PIANO TERRITORIALE DI COORDINAMENTO PROVINCIALE (PTCP) DI MONZA E BRIANZA SEGNALAZIONE PRESENTATA DA: OSSERVATORIO PTCP DI MONZA E BRIANZA

SEGNALAZIONE

Circolo Legambiente "Laura Conti" - Seveso Sinistra e Ambiente – Meda Comuni di Cesano Maderno-Seveso-Meda-Barlassina Data: 02/11/011

IMMAGINE 1: PTCP PROPOSTO - TAVOLA 6a (Stralcio del territorio compreso fra il PLIS Brianza Centrale, il Parco Regionale delle Groane e il PLIS Brughiera Briantea)

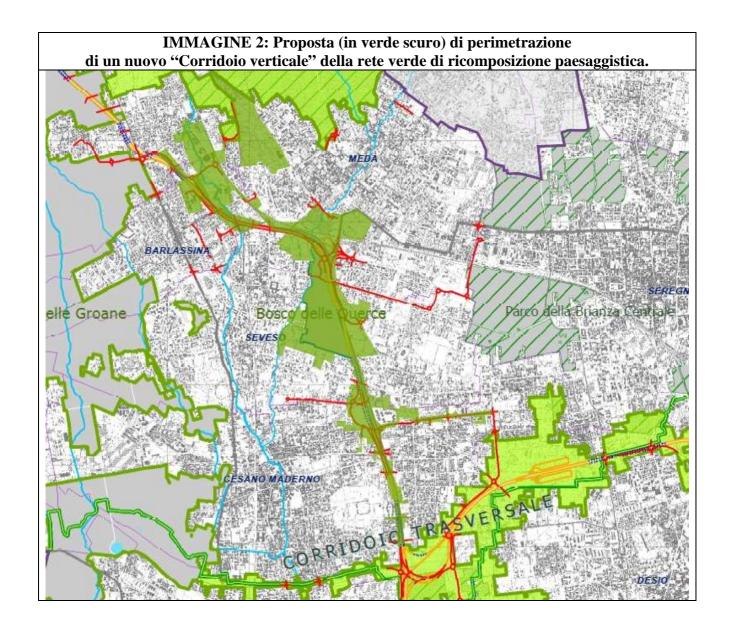
A fronte della proposta del PTCP per quanto riguarda la perimetrazione e l'andamento della rete verde di ricomposizione paesaggistica (immagine 1), riguardante la zona della provincia ricompresa all'interno del territorio compreso fra il PLIS Brianza Centrale, il Parco Regionale delle Groane e il PLIS Brughiera Briantea, per lo stesso territorio, viene avanzata una proposta aggiuntiva ed integrativa a tale perimetrazione che, mettendo insieme diversi ambiti attualmente vigenti ed azzonati con destinazioni d'uso compatibili con quelli compresi all'interno dell'attuale perimetro della rete verde di ricomposizione paesaggistica, fornisce la possibilità di creare un nuovo corridoio che, alla stregua di quello trasversale, viene da noi definito come "CORRIDOIO VERTICALE" (immagine 2).

Si chiede quindi che tutte le aree sopra elencate e succintamente evidenziate in verde scuro all'interno dell'immagine 2, siano inserite dal PTCP all'interno della Rete Verde di ricomposizione paesaggistica provinciale come nuovo CORRIDOIO VERTICALE e che tale nuovo corridoio sia assoggettato all'art 31. Ovviamente l'art. 31 prima citato si intende comprensivo delle modifiche proposte dall'Osservatorio PTCP MB, per lo stesso articolo 31.

IMMAGINE 4: PTCP PROPOSTO - TAVOLA 6d (Stralcio del territorio compreso fra il PLIS Brianza Centrale, il Parco Regionale delle Groane e il PLIS Brughiera Briantea) Ambiti di interesse provinciale BARLASSINA SEVESO CESANO MADERNO

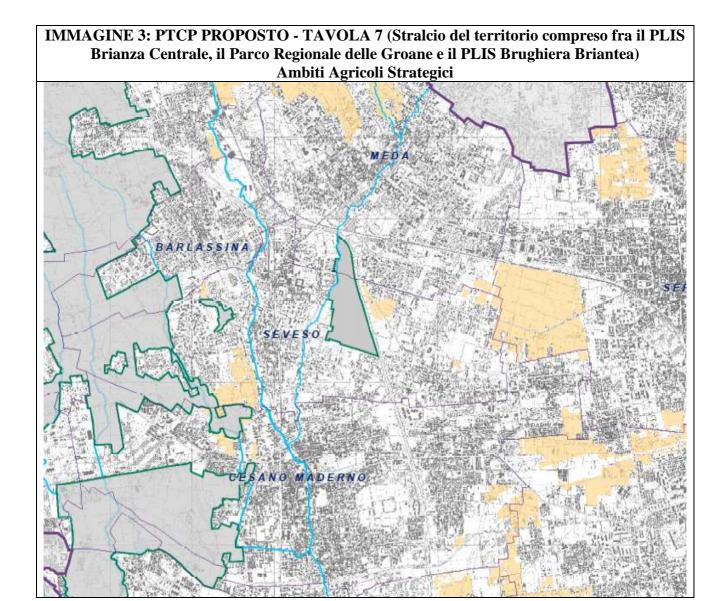
Inoltre, se insieme a tali aree sopra elencate, si addizionano le aree che già ora il PTCP identifica come Ambiti Agricoli Strategici (immagine 3) o come Ambiti di Interesse <u>Provinciale</u> (immagine 4), si ottiene e si rafforza, il significato della continuità ecologica prevista dal proposto CORRIDOIO VERTICALE.

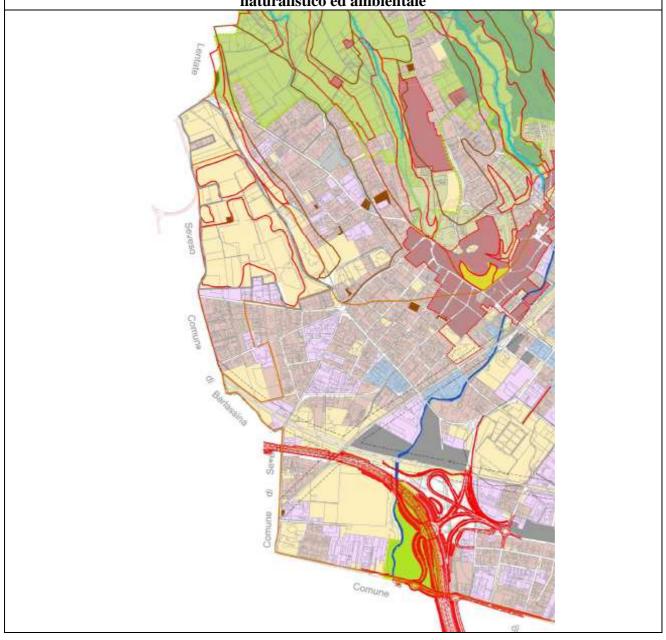
- 2) le aree di mitigazione e compensazione ambientale di Pedemontana, il Bosco delle Querce ed accanto al Bosco, l'area destinata a ciclodromo e tutta la zona delle cave che, il PGT vigente di Meda identifica come ACE (Area di connessione ecologica). Tutte queste destinazioni sono all'interno del vigente PGT di Meda Piano dei Servizi tav. B4 (immagine 6);

IMMAGINE 9: PRG di Seveso – Azzonamento zone omogenee attualmente vigente (particolare dell'area attorno al Bosco delle Querce). In blu ed in azzurro (zone F) il Bosco delle Querce e le aree a servizi, in verde (zone E) le aree destinate all'agricoltura.

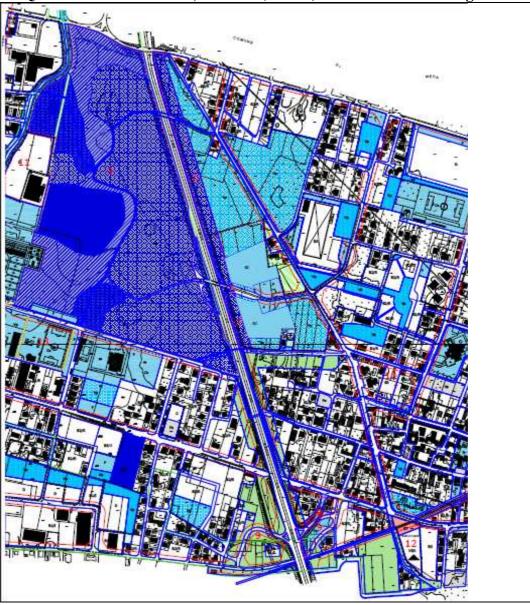
- 5) Le aree attorno al Bosco delle Querce che il PRG di Seveso, per mezzo dell'azzonamento delle zone omogenee attualmente vigente, destina a zone F servizi e a zone E agricole (immagine 9):

IMMAGINE 12: Il perimetro del Parco della Baruccanetta di Cesano Maderno contestualizzato all'interno del PRG attualmente vigente essendo la città di Cesano Maderno ancora priva di PGT.

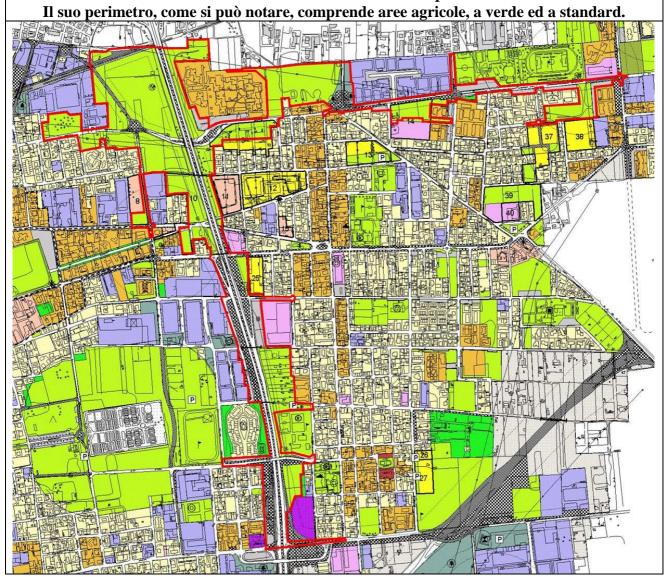
- 7) Le aree comprese all'interno del perimetro del Parco della Baruccanetta di Cesano Maderno approvato con deliberazione della Giunta Comunale del 9 ottobre 2006, n. 244, attualmente vigente ed in vigore all'interno del PRG (immagine 11). La stessa delibera ha approvato il progetto preliminare dello stesso parco che è stato costruito comprendendo al suo interno, nell'ottica della continuità ecologica, tutte quelle aree che, in coerenza con il PRG, avessero destinazione agricola, verde o a standard (immagine 12). Come si può notare (immagine 14), la sua conformazione è fondamentale per garantire la continuità ecologica all'interno di un territorio altamente urbanizzato e con un elevato indice di consumo di suolo. Non a caso, al suo interno, viene localizzato, dal progetto definitivo di Autostrada Pedemontana, il Progetto Locale 19 di compensazione ambientale previsto ed approvato dal CIPE (immagine 13);
